Zeitschrift: **Schweizerische Bauzeitung**

Band (Jahr): **74 (1956)**

Wettbewerb Hallenbad Biel

Wettbewerb für ein Hallenbad und ein Verwaltungsgebäude in Biel

4. Preis (2500 Fr.). Entwurf Nr. 10.
Verfasser: Arch. BENOIT DE
MONTMOLLIN, Biel

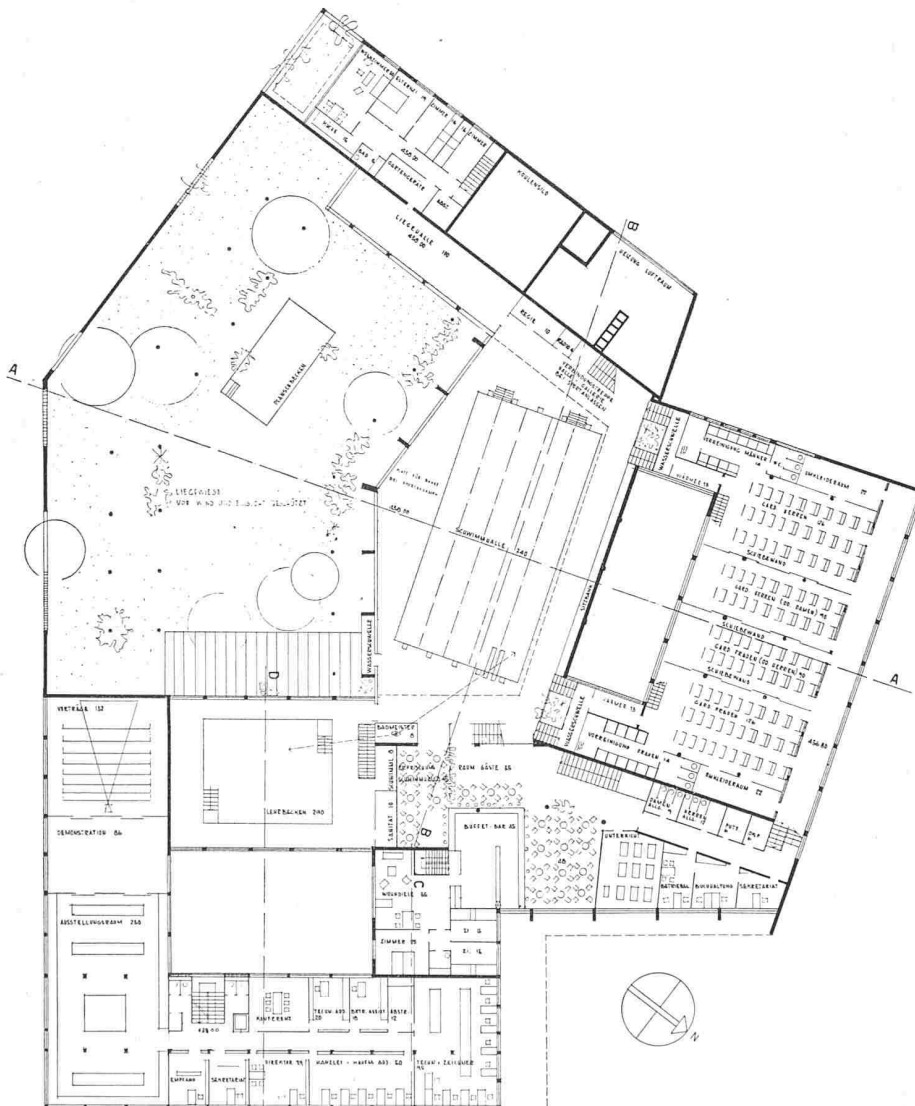
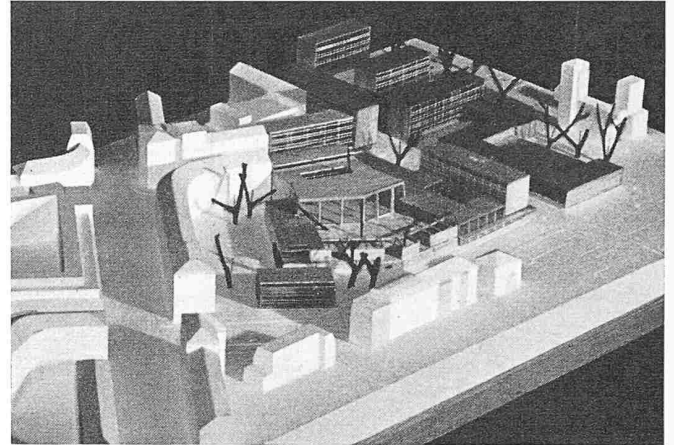
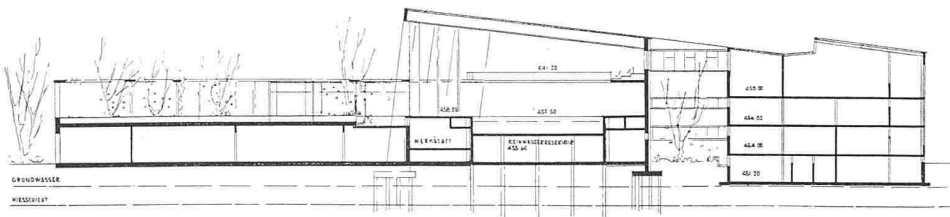
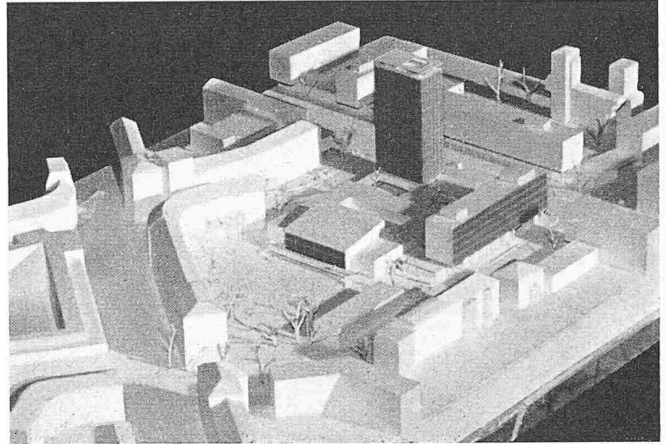
Von der Voraussetzung ausgehend, dass die Südlage für eine Schwimmhalle von vorneherein günstige Möglichkeiten bietet, hat der Verfasser mit seinem Versuch, hierfür eine Lösung zu finden, einen interessanten Beitrag geliefert. Infolge der geringen Geländetiefe in der Nord-Südrichtung ergibt sich eine städtebaulich wenig befriedigende Komposition der Baukörper und der verbleibenden Strassenräume. Der Haupteingang des Gebäudes ist an einem Strassenhof an der Ecke Güterstrasse/Zentralstrasse gelegen und vom direkten Verkehr abgerückt. Für eine reichliche Parkierungsmöglichkeit sowohl im Freien von der Silbergrasse aus, als auch unter der Terrassenanlage für eine grosse Anzahl Wagen ist gesorgt. Der Vorzug des Projektes liegt in der Tatsache begründet, dass die erhöhte Gartenterrasse durch Flügelbauten und durch eine Pergola zu einer Einheit zusammengefügt und von der Sicht aus der Nachbarschaft abgedeckt wurde. Es ist offensichtlich, dass die Raumknappheit, die zur Unterbringung der verlangten Betriebsräume zur Badeanlage in 4 Geschossen führt, sich nachteilig auswirkt. Die Raumbildung der grossen Halle ist mit aller Konsequenz zu einem reizvollen Zentralmotiv ausgestaltet worden. Die Ausdehnung der Sitzstufen ist ungenügend. Die Tribüne bietet ungenügende Sichtverhältnisse. Der Beckenumgang wird an 2 Stellen eingengt. Das Lehrschwimmbecken, ebenfalls in guter Beziehung zum Gartenhof, ist vom Hauptraume optisch und akustisch zweckmässig weiter abgerückt, die Höhe des Raumes ist aber ungenügend. Die Eigenart des

Entwurfes konnte mit einer überzeugenden kubischen Gestaltung nicht in Einklang gebracht werden. Der Verfasser hat mit konstruktiven Mitteln einen anerkannteren Ausdruck für seinen Innenraum gefunden. Bei verhältnismässig niedrigen Anlagekosten sind hohe Betriebskosten infolge des 4-geschossigen Badebetriebes zu erwarten.

5. Preis (2200 Fr.), Entwurf Nr. 12. Verfasser: Arch. PH. BRIDEL, Zürich

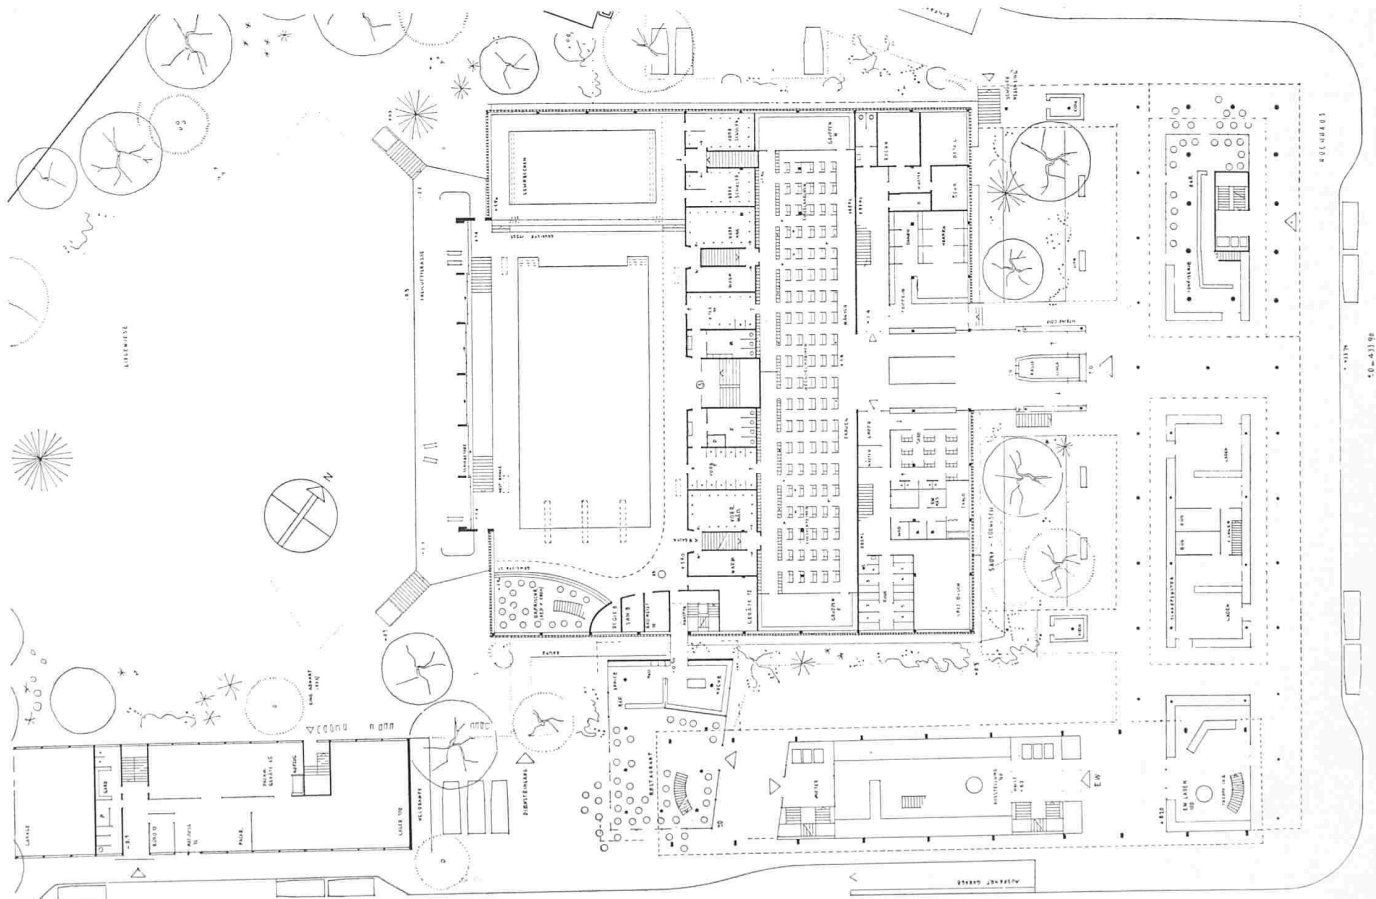
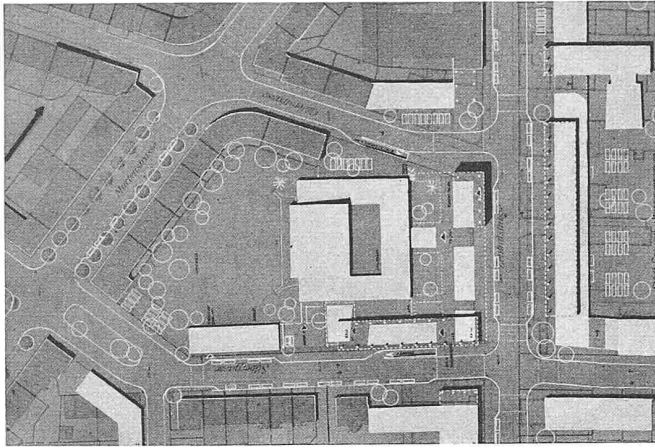
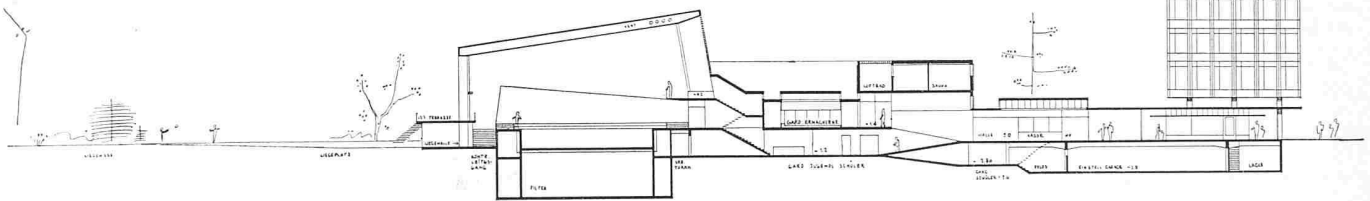
Gut gruppierte Komposition der Baukörper. Günstige Verkehrsführung mit innerer Ladenstrasse. Der städtebauliche Vorschlag des dominierenden Hochhauses mit Korrektur der Mündung der Güterstrasse in die Zentralstrasse ist bemerkenswert.

Ueberschreitung der Baulinie um Arkadenbreite. Das verhältnismässig hohe Verwaltungsgebäude längs der Silbergasse beschattet den niedrigeren Trakt des Schwimmbades erheblich. Die Parkierungsmöglichkeit längs den Strassenrändern und im Untergeschoss ist gut studiert. Der Einbau von Rampen statt Treppen in einem grossen Badebetrieb hat

zweifellos Vorteile. In diesem Falle wird jedoch die Eingangshalle, welche die Funktion einer Verteilerhalle zu übernehmen hat, vermisst. Weitgehend aufgelockerte Ueberbauung mit reizvollen Innenhöfen. Die Organisation und Verkehrsführung des Badebetriebes ist sehr gut gelöst. Die Möglichkeit der Zuteilung der Kabinen nach dem jeweiligen Bedarf ist in bester Art gewährleistet.

Die Trennung der Saunaanlage auf 2 Geschosse ist betrieblich nachteilig. Die räumliche Gestaltung der Schwimmhalle ist sehr gut. Die höhergelegte Liegeterrasse stört die Sicht ins Freie. Die Sitzstufen zwischen Lehrschwimmbecken und Schwimmbecken sind nicht nach Programm angeordnet und ergeben Unfallgefahr. Die geschwungene Form der Galerie entspricht nicht

dem Charakter der sonst gut gestalteten Halle. Die Zugänglichkeit und Belichtung der Gymnastikhalle ist unbefriedigend. Ein vielseitig brauchbares Restaurant steht in guter betrieblicher Beziehung zum Erfrischungsraum der Schwimmhalle. Zu loben sind die verschiedenartigen, gut gelegenen Läden. Das Verwaltungsgebäude entspricht den Bedürfnissen. Die architektonische Haltung in einzelnen Teilen der räumlichen Gestaltung und in der Verteilung der Massen und Fassadengestaltung ist sorgfältig studiert und feingliedrig. Die Lamellengliederung der Fassaden muss in der gewählten Lösung als untaugliches Mittel bezeichnet werden. Die gute Anordnung der Betriebsräume lässt geringe Betriebskosten erwarten.

6. Preis (1800 Fr.). Entwurf Nr. 17. Verfasser: Arch. H. BRECHBÜHLER, Bern, Mitarbeiter: D. GUTCHEN

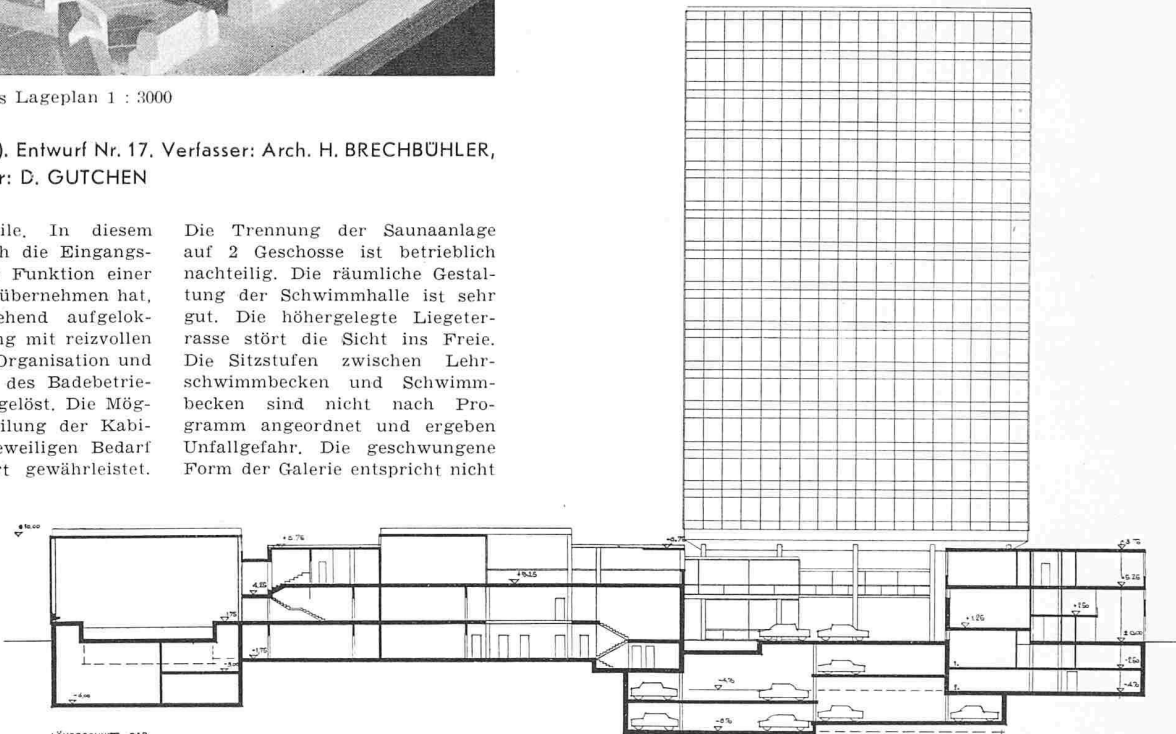
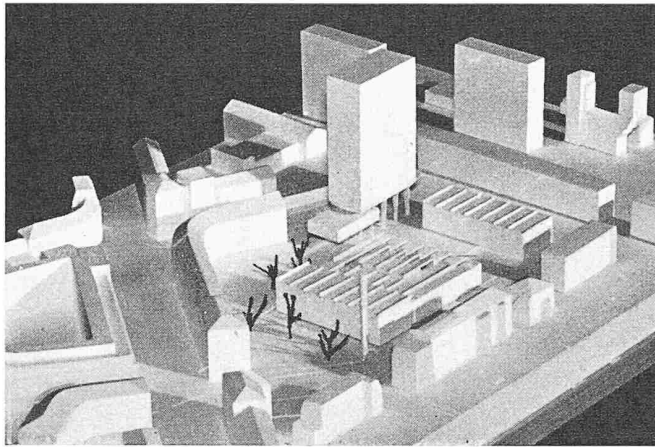
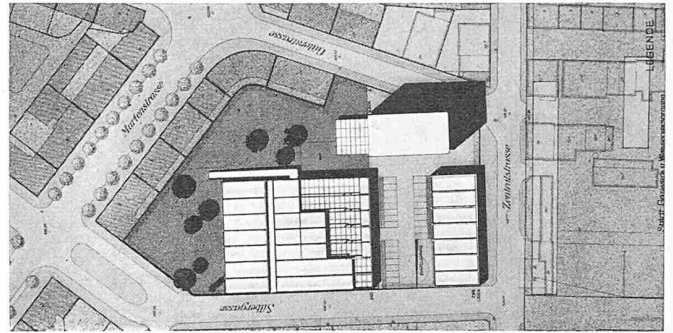
Durch die vollständige Trennung der einzelnen Aufgabengebiete in 3 Baublöcke im zur Verfügung stehenden Terrain entsteht eine klare Lösung. Das Gelände wird aber für die Zwecke des Schwimmbades nicht ausge-

wertet. Das voluminöse, alles domonierende Hochhaus an der Ecke der Güterstrasse/Zentralstrasse beeinträchtigt die daneben liegenden Wohngebäude und führt nicht zu einer angenehmen städtebaulichen Lösung. Ein Laden- und Geschäftsbau an der Zentralstrasse ist richtig disponiert. Die Absicht, Parkierungsmöglichkeit zwischen diesem Trakt und dem Schwimmbad zu schaffen, führt zu einer Verschiebung des Schwimmhallenbaues in zu grosse Nähe der Randbebauung. Wenn die Organisation des Badebetriebes durch die Ueber-sichtlichkeit und Klarheit auffällt, müssen doch insbesondere beim unteren Geschoss erhebliche Mängel konstatiert werden. Die Schwimmhalle, die schematisch wirkt, weist für sportliche Benützung den erheblichen Mangel an guter Tribürensicht auf. Die Kombination von Gymnastiksaal, Erfrischungsraum und Liegehalle mit einer Dachterrasse ist ein guter Vorschlag. Die Wege von der Schwimmhalle zu dieser Dachterrasse und von dieser wiederum zur Liegewiese sind umständlich. Die verlangte Verbindung zwischen Restaurant (im

Hochhausblock) mit dem Erfrischungsraum beim Schwimmbad ist nicht erreicht. Die Art der Einstellgarage in 2 Geschossen längs einer verhältnismässig steilen Rampe ist fragwürdig. Das vorgeschlagene Hochhaus ergibt eine grosse Nutzungsfläche. Wenn auch die kubische Zusammenstellung der getrennten Baumassen und die Fassadengestaltung eindeutig und klar erscheinen, so muss die gesamte Haltung als zu gewaltsam bezeichnet werden und wirkt allzu nüchtern.

1. Ankauf (1500 Fr.). Entwurf Nr. 16. Verfasser: Arch. FR. MEIER-KUENZLI, Biel

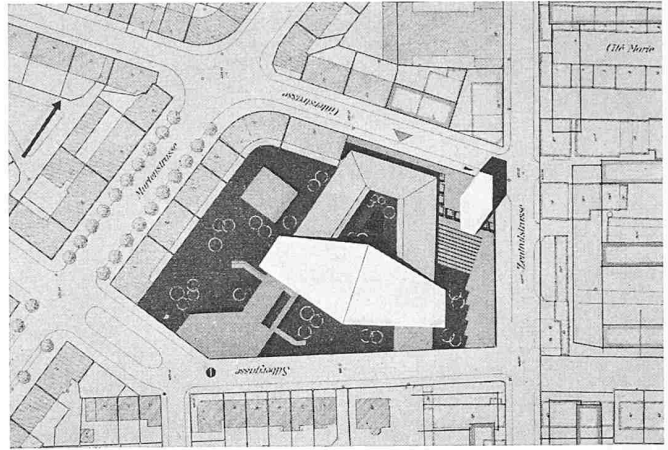
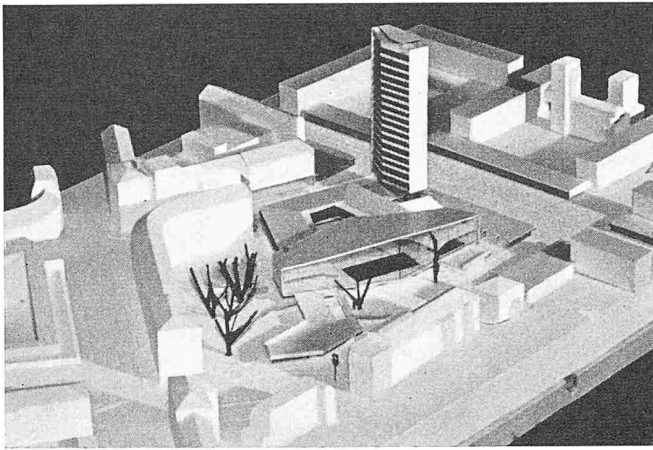
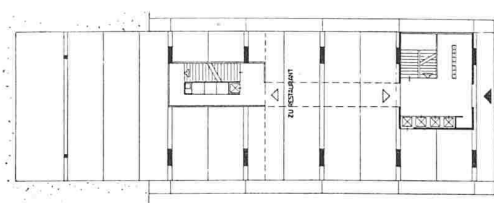
Die Absicht, in einer weiträumigen Komposition eine grosse Schwimmhalle nach Süden zu orientieren, ist anerkennenswert. Die verbleibende Grünfläche wird in verhältnismässig kleine Abschnitte zerlegt. Ein genügender freier Raum könnte nur durch Aufhebung der Silbergasse erreicht werden. Die interessant gegliederte Horizontalentwicklung als Basis der Schwimmhalle wird durch die in dieser Form angeordnete Dominante des Hochhauses gestört. Der Hauptzugang an

der ruhigeren Güterstrasse liegt günstig. Parkierungsmöglichkeit für Autos besteht nur über eine Rampe im 2. Untergeschoss. Die Anordnung von zwei sich nach der grossen Schwimmhalle öffnenden Flügeln ergibt eine übersichtliche und klare Verkehrsführung aller Besucher-kategorien. Die hochgelegte, grosszügig gestaltete Schwimmhalle, die sich voll nach der Sonne öffnet und in schöner Beziehung zu der vorgelegerten Ruheterrasse steht, ist in ihrer freien Form zu anerkennen. Sie gibt aber den schausportlichen Veranstaltungen ein Uebergewicht, das dem täglichen Betrieb nicht zugute kommt. Die Halle rückt zu nahe an die Strasse und findet das ihr angemessene nötige Vorgelände nicht. Das Restaurant ist mit Südlage an der Silbergasse gut gelegen, die Küche trennt jedoch in unerwünschter Weise die Freiflächen. Die Liegehalle und das Lehrschwimmbekken ergänzen in schöner Folge den grossen Schwimmhallenraum. Die darüber angeordneten Terrassen für Erfrischungsraum und Ausstellung sind für den Tagesbedarf überflüssig.

2. Ankauf (1000 Fr.), Entwurf Nr. 13. Verfasser: Arch. E. GISEL, Zürich, Mitarbeiter: Arch. A. BAR und cand. arch. CHR. BERIGER

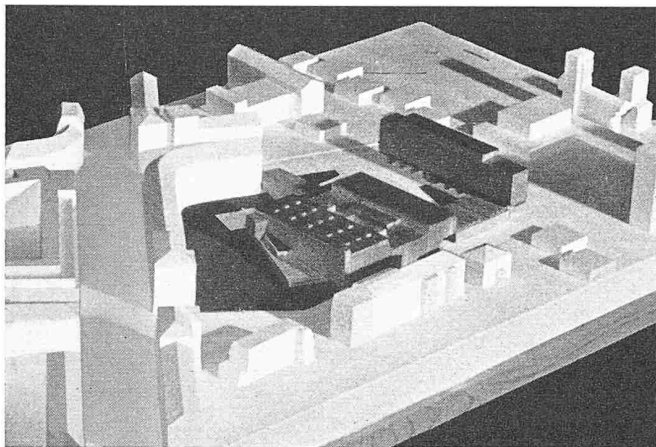
Verhältnismässig bescheidene, interessante Gruppierung unter Vermeidung hoher Baumassen. Versuch einer räumlichen Tiefengliederung mit Hofbildung in enger Beziehung zum Strassenraum, dadurch bedingt, zu nahes Heranrücken der Baumasse an die bestehende Randbebauung. Es bleibt kein genügender Raum für

Liegewiese und Grünanlage. Die Aufgliederung der Baderäume kann nicht befriedigen. Die Verkehrsführung ist ungenügend und die Schwimmhalle eignet sich nicht für sportliche Veranstaltungen. Betriebskontrolle sehr erschwert. Die Gestaltung einer nach Süden gerichteten äusseren Liegerampe, die durch die Trennung der Schwimmbecken in eine höhere und tiefere Lage erreicht wird, ist interessant, bedingt jedoch eine Anordnung, die sich

bezüglich Aufsicht und sportlicher Nutzung nachteilig auswirkt. Das Werkstattgebäude des EW zwischen Strassentrakt und dem Hallenbad erhält an dieser Stelle eine übertriebene Bedeutung. Der schmale Laden- und Bürotrakt ergibt eine gute Durchsicht, ist dagegen für die Nutzung mit einseitig angeordneten Räumen unwirtschaftlich. Der Restaurations-trakt liegt an der Güterstrasse innerhalb der Baugruppe richtig, die Verbindung zum Erfrischungs-

raum ist weitläufig. Die kubische Gliederung ist charaktervoll und interessant. Die Raumgestaltung der Schwimmhalle mit der ansteigenden Aufenthaltszone ist beachtenswert, für sportliche Zwecke und den täglichen Badebetrieb jedoch nicht zweckmässig. Die Fassaden zeigen persönliche Eigenart und gute Proportionen. Das bescheidene charaktervolle Projekt zeichnet sich durch eine sympathische menschliche Haltung aus.
